改善箇所説明図

不具合の内容

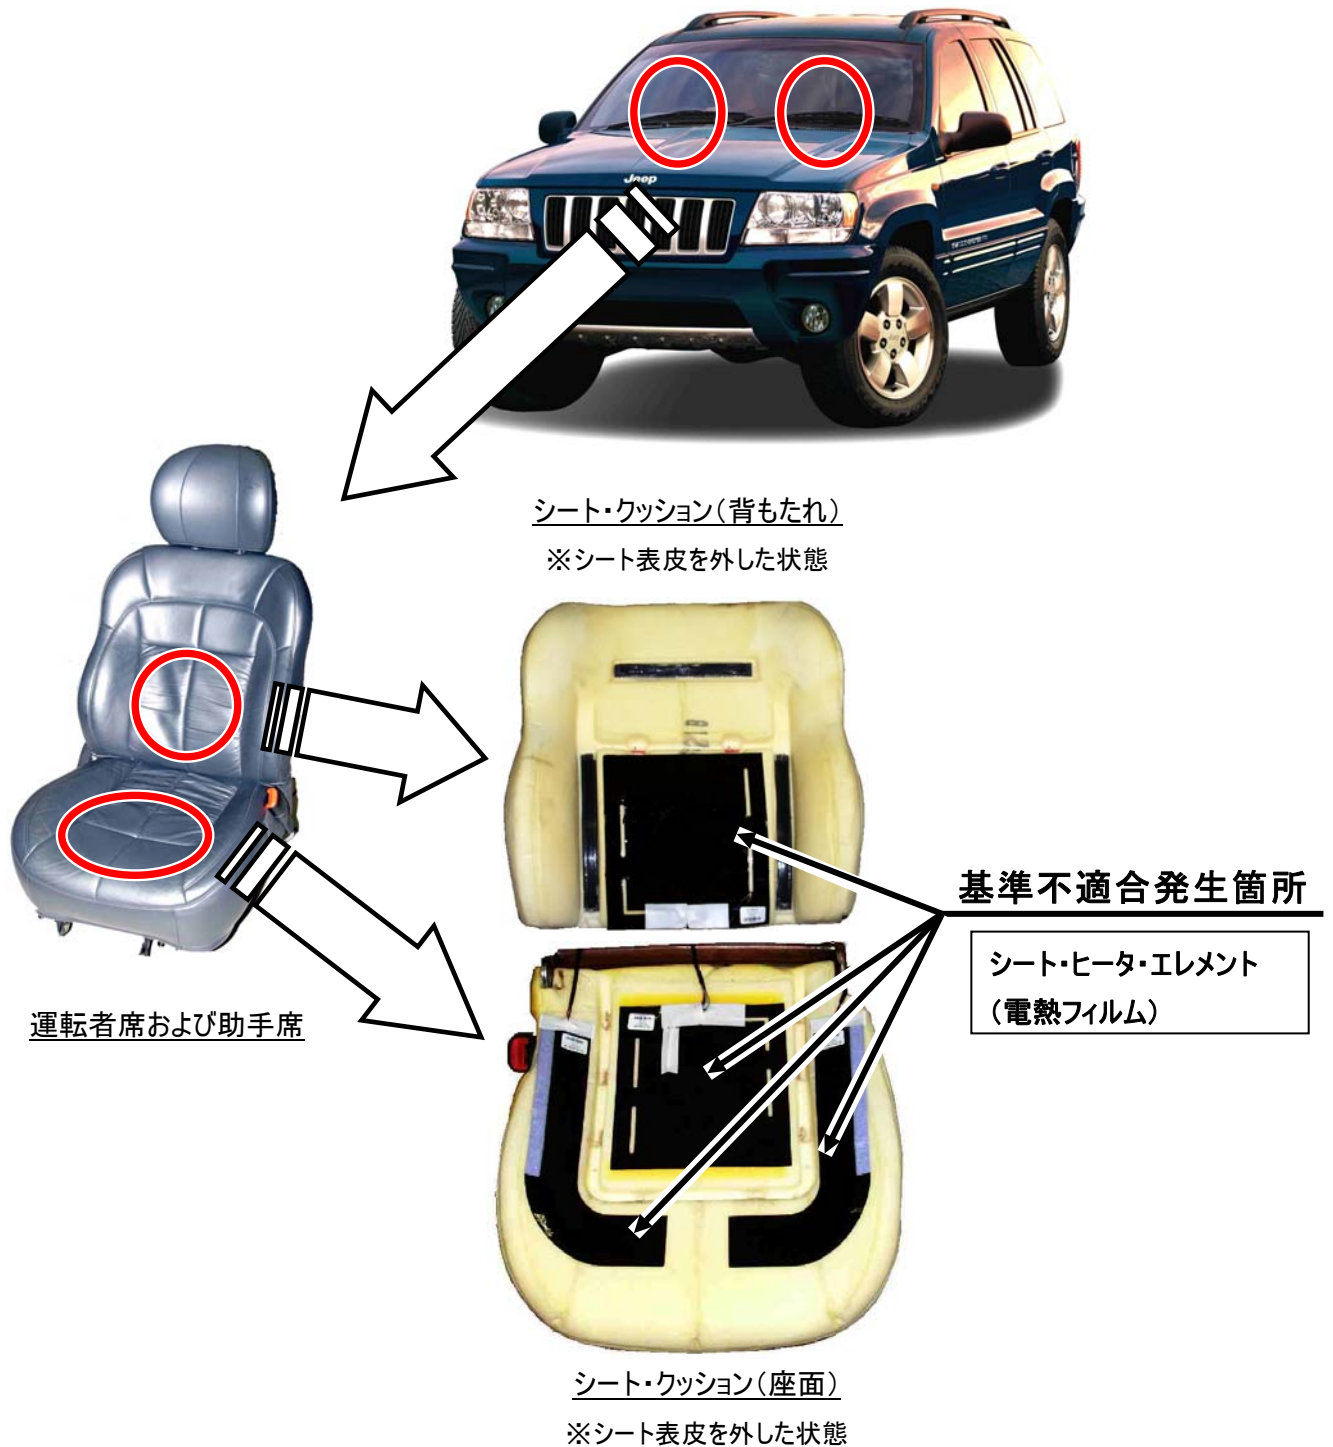
運転者席および助手席のシート・ヒータにおいて、電熱フィルム(シート・ヒータ・エレメント)の耐久性が不十分なため、長期間の使用過程において当該電熱フィルムに亀裂が発生するものがある。そのため、亀裂発生箇所の電気抵抗が変化し、当該電熱フィルムが異常過熱をひき起こすことがあり、最悪の場合、車両火災に至るおそれがある。

全車両、運転者席および助手席の電熱フィルムを対策品と交換する。

識別 : 運転者席シート・レール前部取付けボルト(外側)頭部に黄色ペイントを塗布する。
